原田産業株式会社

モデル5625イオナイザーの生産中止及び 後継機種モデル5630イオナイザーの御案内

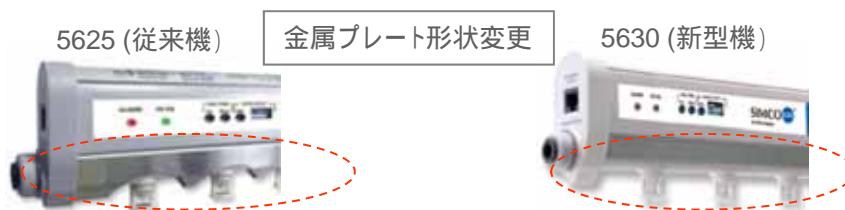
外形寸法
全長・全幅・全高に変更は在りません。電極近辺の金属プレート形状が変更になります。
電氣的仕様・電極ノズル形状・その他性能に変更点は在りません。
